**DISCARICA DI RIFIUTI PERICOLOSI E NON PERICOLOSI
"D1 - Deposito sul o nel suolo" - allegato B D.Lgs. 152/06**

**STUDIO DI IMPATTO AMBIENTALE
Progetto Sormonto Vasca I**

elaborato VIA_INT_REL_01	<p>STUDIO DI IMPATTO AMBIENTALE Controdeduzioni alle osservazioni alla VIA</p>	scala
REV 0		-
data Gen_2017

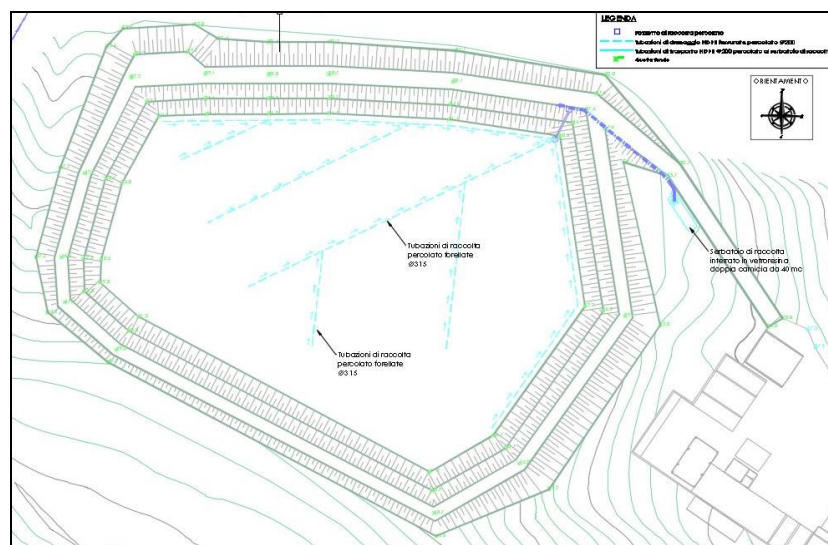
Il progetto individua nel dettaglio la gestione del percolato prodotto nella nuova discarica, anche se prevedere un solo pozzo per l'estrazione del percolato prodotto potrebbe non garantire quanto richiesto dalla normativa vigente. Allo stesso modo non sono previste tubazioni di drenaggio secondarie posizionate sul fondo.

Aspetto che merita particolare attenzione è il rialzo dei pozzi provenienti dalla discarica sottostante.

Le modalità realizzative non garantiscono che, viste le possibilità di assestamento differenziato dei rifiuti, non ci siano infiltrazioni di percolato che colleghino le due discariche.

Pertanto la modalità di realizzazione e gestione del percolato non rispettano le condizione di garanzia minime nei rispetti dell'ambiente e della salute pubblica.

Si ritiene che un solo pozzo per l'estrazione del percolato prodotto garantisca quanto richiesto dalla normativa, tanto è vero che nelle Linee Guida 10 marzo 2014 delle Regione Lombardia è riportato che per settori di deposito fino a 10.000 m² è sufficiente un solo pozzo.

Si è deciso di rettificare la rete di raccolta del percolato, implementando la rete di raccolta con tubazioni secondarie disposte a spina di pesce rispetto alle principali. La figura che segue è un estratto della nove elaborato grafico che illustra la raccolta del percolato.

Per quanto riguarda il rialzo dei pozzi provenienti dalla discarica sottostante si ritiene esaustivo quanto già specificato al punto precedente (risposta ad osservazione 4.3.).

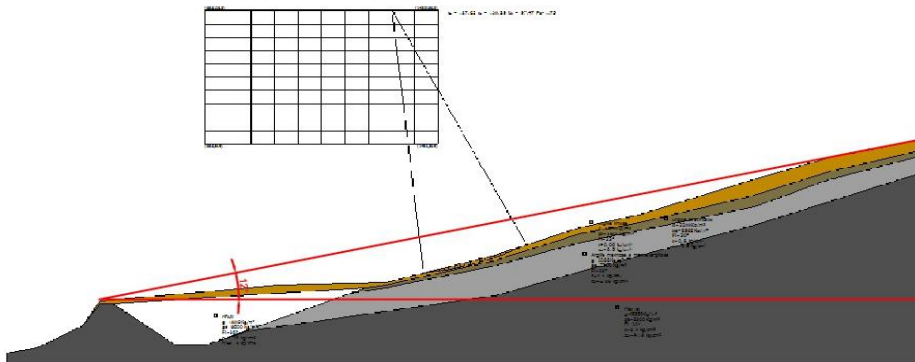
Nel progetto proposto è prevista la realizzazione del pacchetto di copertura finale mediante l'apposizione di materiali aventi caratteristiche equivalenti e sostitutive rispetto a quanto previsto dalla normativa in vigore, seppur condivisibile, tale sistema è stato più volte ritenuto non attuabile da parte della Provincia di Ascoli Piceno.

Nella Circolare del Ministero dell'Ambiente e della Tutela del Territorio e del Mare, di risposta alla domanda degli onorevoli Borghi e Carrescia, che chiedevano delucidazioni sulla possibilità di utilizzo di geocompositi in alternativa ai “0,5 metri di materiale naturale drenante” solitamente previsti, il Ministero ha dato l'assenso all'utilizzo di geocompositi nella copertura superficiale finale delle discariche “purché gli stessi forniscano idonee prestazioni tecniche”.

Per il capping, dunque, è previsto l'utilizzo di un geocomposito in sostituzione dello strato drenante di ghiaia da 50 cm. Tale geocomposito è costituito da una georete in polietilene ad alta densità accoppiata a 2 geotessili non tessuti in polipropilene, dotato di elevata capacità drenante.

Più specificatamente è prevista la posa del geocomposito INTERDRAIN GMG 512 della ditta GEOSINTEX S.r.l. Si è allagata al progetto definitivo la relazione PD_REL_07 al fine di fornire dettagli a garanzia delle prestazioni tecniche del geocomposito.
